1. 南門・2階部分（吹き抜け空間）の検討について

■第2回施設部会での意見（要約）

南門・エントランス広場（仮称）の位置づけ・整備方針

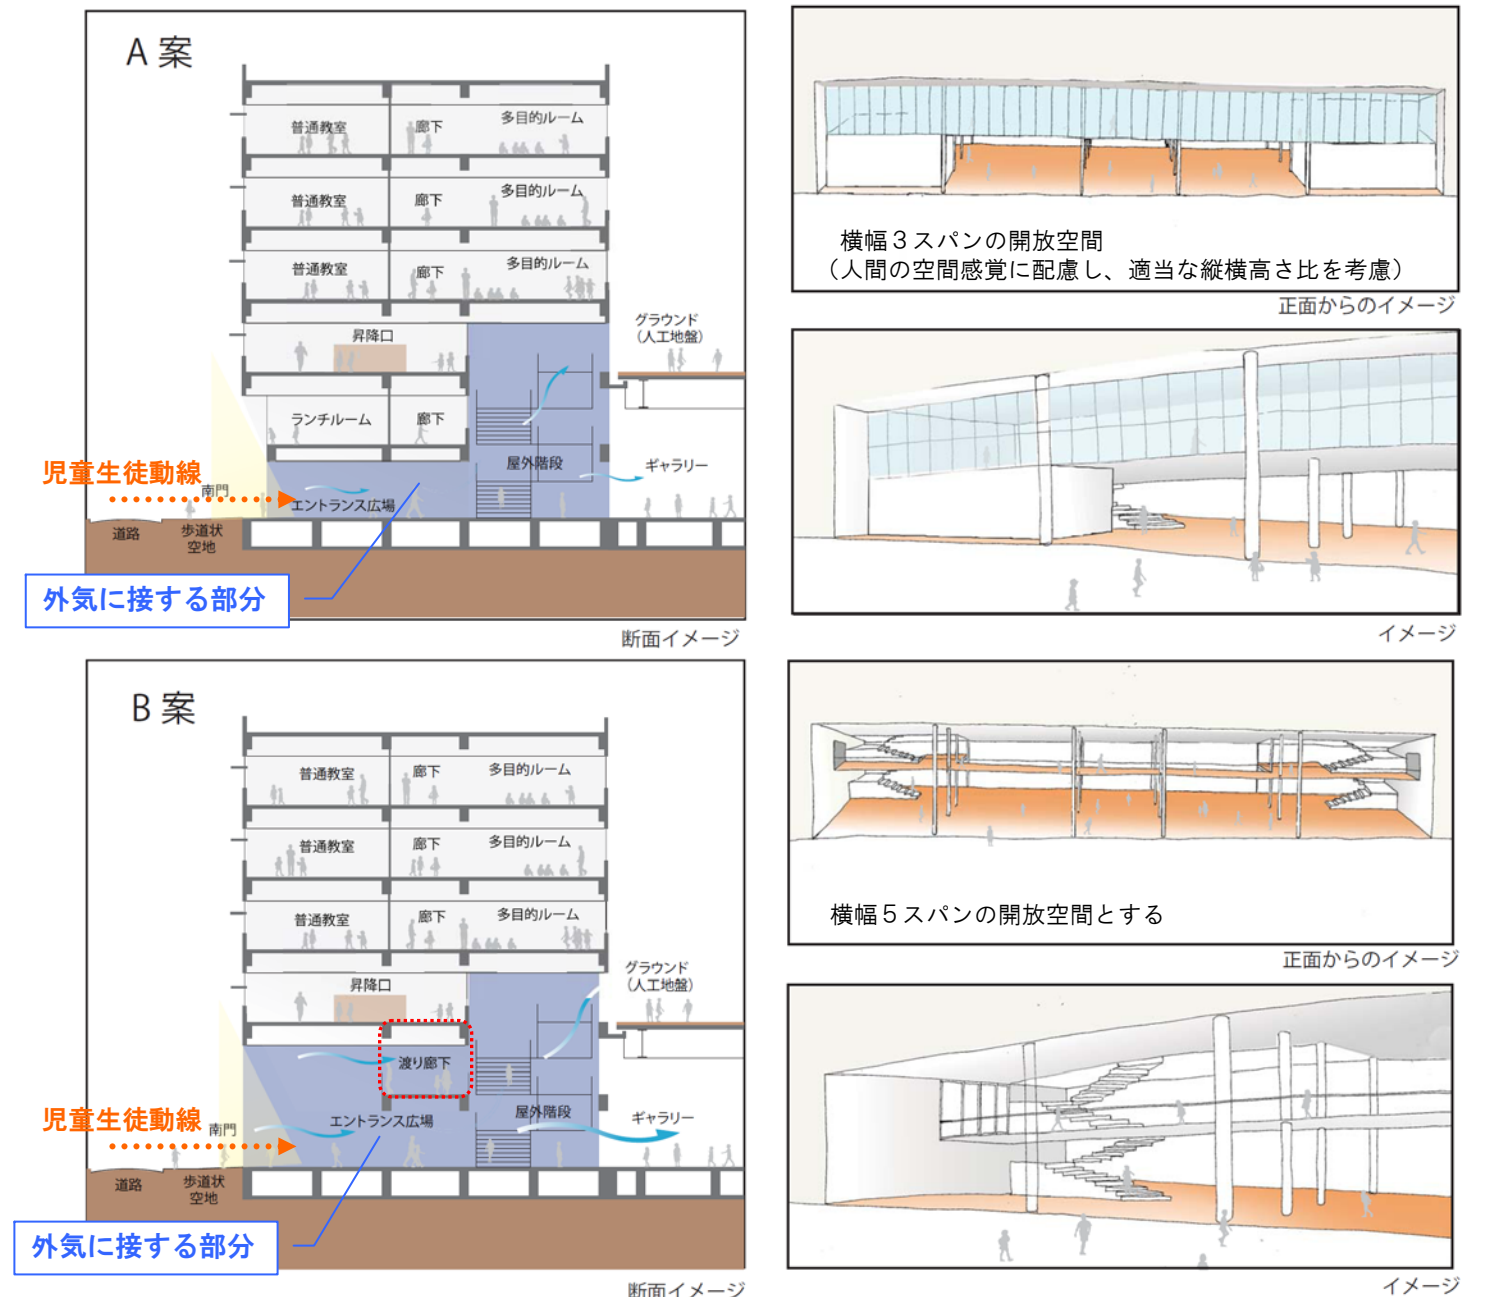
児童生徒が増えた場合への対応のため、2階渡り廊下の南側部分には教室等を整備して欲しい。

教室等は配置せず、採光・通風等を考慮した吹き抜け空間として計画（第2回施設部会と同様）

渡り廊下のみ（B案）として計画

- ①通風や採光が十分確保でき、南北動線のギャラリーまで及びやすい。
- ②2層吹き抜けで、開放感がある。
- ③外部から昇降口への屋外階段の視認性がよい。（死角が避けられる）

※2階渡り廊下は、上部を外気が吹き抜ける形態とし（転落防止等は十分考慮）、上履き利用とします。
